改善箇所説明図

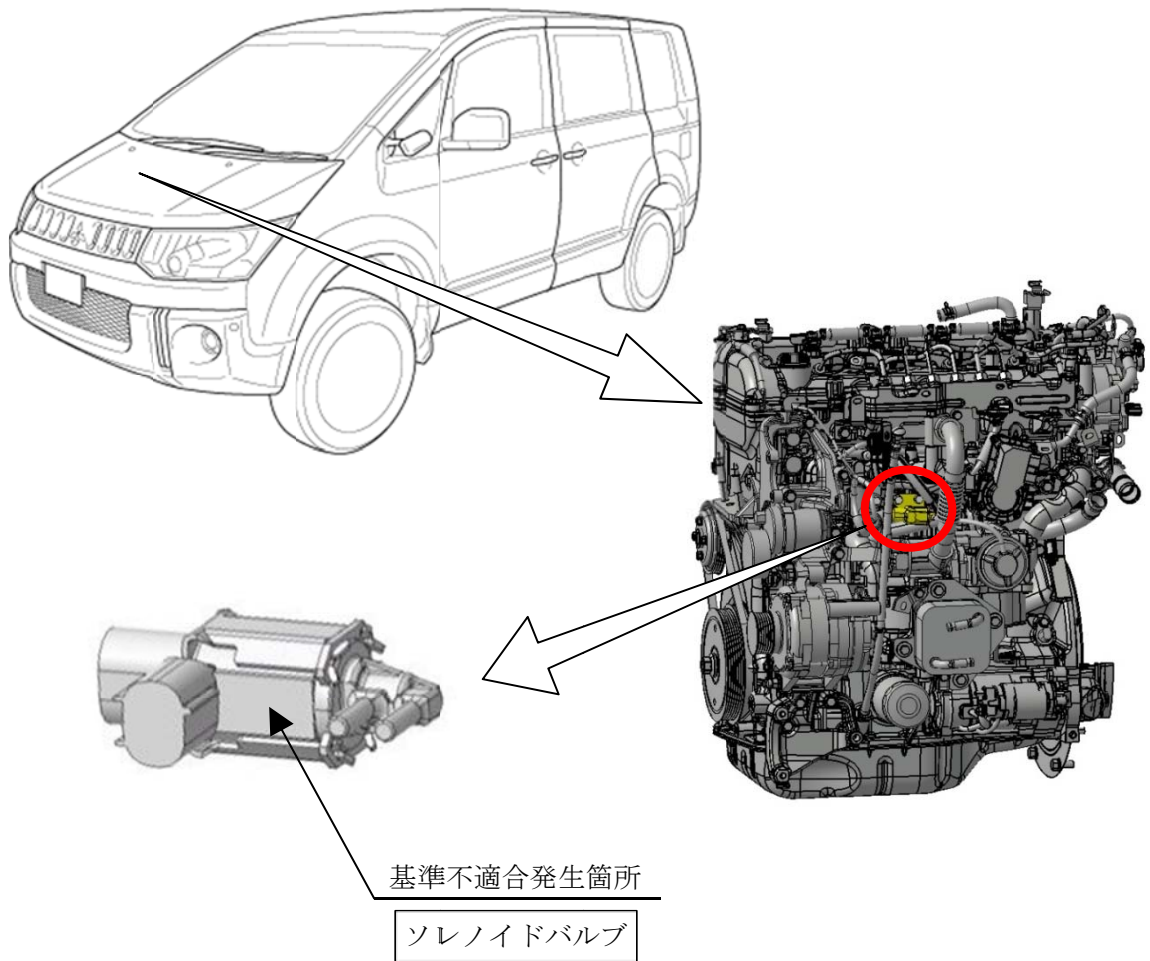
ディーゼルエンジン車の排気ガス再循環 (EGR) クーラーバイパスバルブを制御するソレノイドバルブにおいて、当該バルブの使用環境に対する外装樹脂材の選定が不適切なため、内部のコイル線との熱膨張差が大きく、コイル線に繰り返し過大な応力がかかることがある。そのため、そのまま使用を続けると、コイル線が断線し、エンジン警告灯が点灯するとともに、フェールセーフによりEGR制御が停止し、最悪の場合、窒素酸化物の排出量が増加するおそれがある。

注：図中の 内は、交換する部品を示す。

全車両、当該ソレノイドバルブを対策品と交換する。

識別：運転者席側フードヒンジ上側のボルト先端に、白または黄色ペイントを塗布する。
